## 保守治具入口シャッタの設置概要

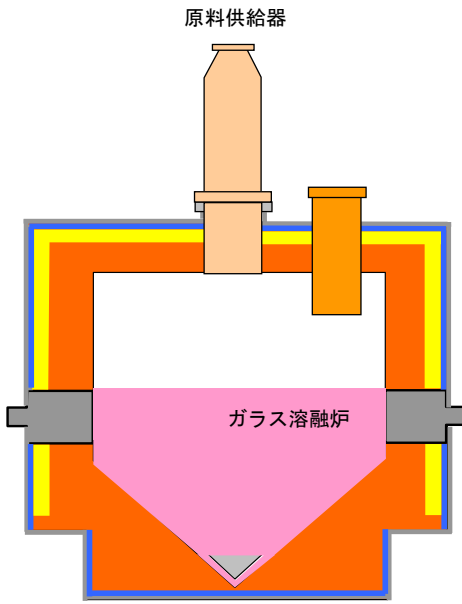
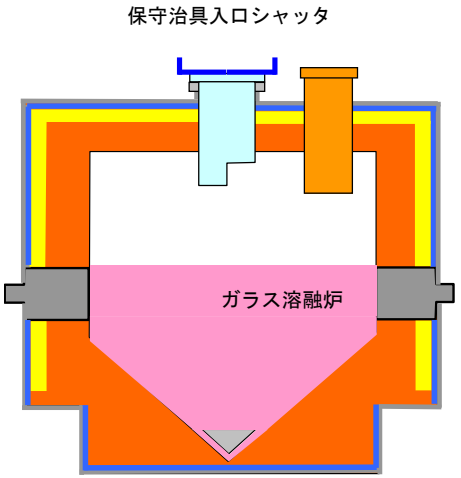
変更前	変更後	主な変更内容
<div style="text-align: center;">  <p style="text-align: center;">原料供給器</p> <p style="text-align: center;">ガラス溶融炉</p> <div style="border: 1px solid black; padding: 5px; width: fit-content; margin: 0 auto;">通常の構成</div> </div>	<div style="text-align: center;">  <p style="text-align: center;">保守治具入口シャッタ</p> <p style="text-align: center;">ガラス溶融炉</p> <div style="border: 1px solid black; padding: 5px; width: fit-content; margin: 0 auto;">保守治具入口シャッタ設置時の構成</div> <p style="margin-top: 20px;">ガラス溶融炉は、通常、原料供給器を設置した状態で運転するが、レンガ回収等の保守作業においては、治具をガラス溶融炉内に挿入する開口を確保するため、原料供給器に替えて保守治具入口シャッタを設置する。</p> </div>	<p>レンガ回収等の保守作業において、治具をガラス溶融炉内に挿入する開口を確保するため、原料供給器に替えて設置する保守治具入口シャッタを設備に追加する。</p>
